**SOCIETE ANONYME
AUTOMOBILES CITROEN**
117 à 167, Quai André Citroën
PARIS XV^e
Capital : 737.000.000 F.
METHODES REPARATIONS

NOTE TECHNIQUE
A MM. LES CONCESSIONNAIRES
N° 149 - D

DS 21 (DX-DJ) - DS 20 (DY-DL)
BREAK 21 (DJF) - BREAK 20 (DLF)
ID 20 (DT) - ID 19b (DV)
MODELES 1969

Courbe d'avance de l'allumeur équipant les véhicules DX, DJ, DJF.

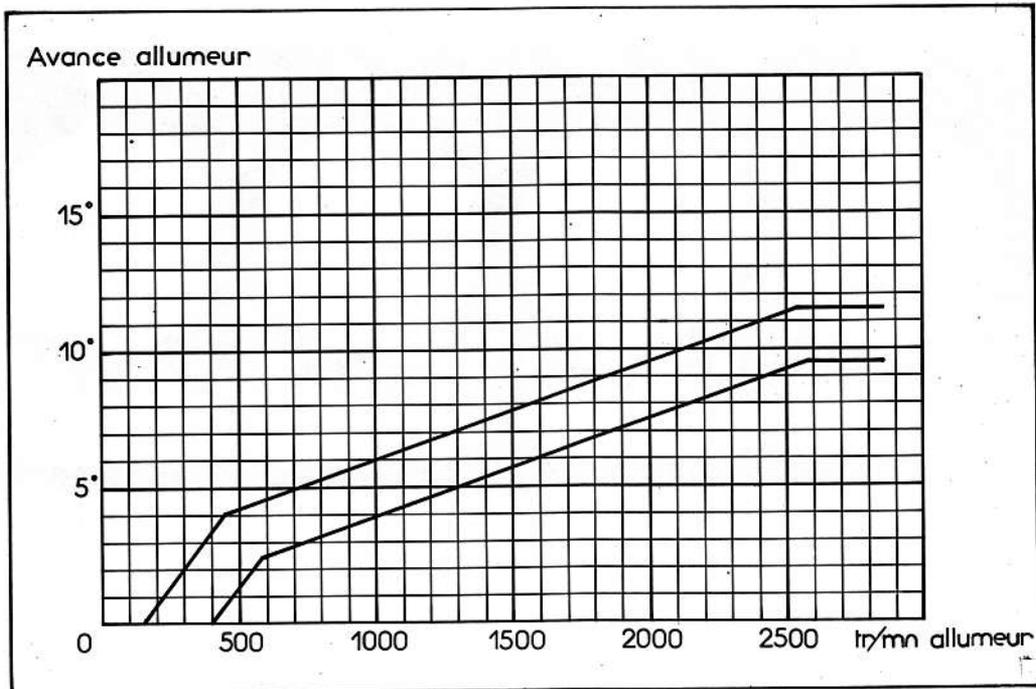
Sur tous les types D, l'allumeur est fixé à l'avant du moteur. Les courbes d'avance sont données en annexe.

Nouveau joint de culasse

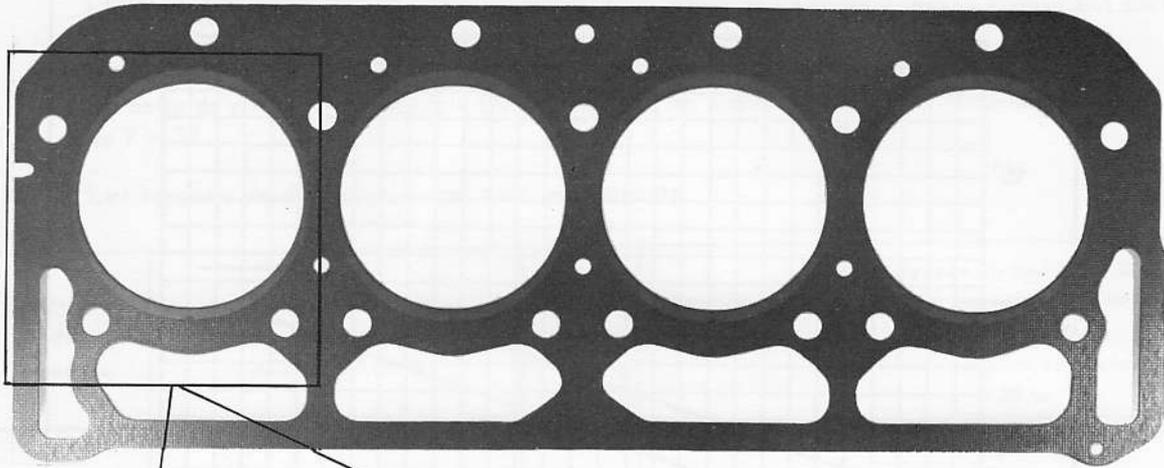
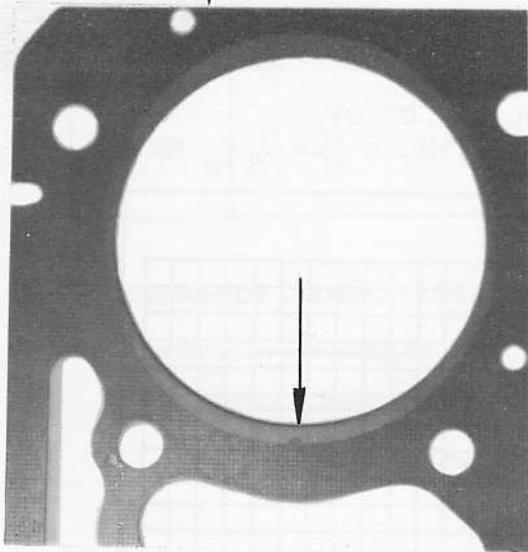
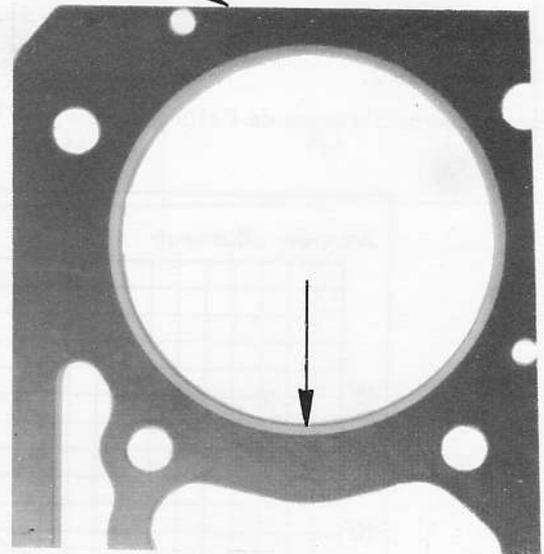
Le joint de culasse et les joints papier d'embase de chemises sont modifiés.
La largeur du sertissage du joint de culasse au droit des chemises est variable (voir fig.).
Les joints papier d'embase de chemises n'ont pas de surépaisseur.

Le nouveau joint de culasse ne doit pas être monté sur un moteur dont les joints d'embase de chemises comportent une surépaisseur et vice-versa.
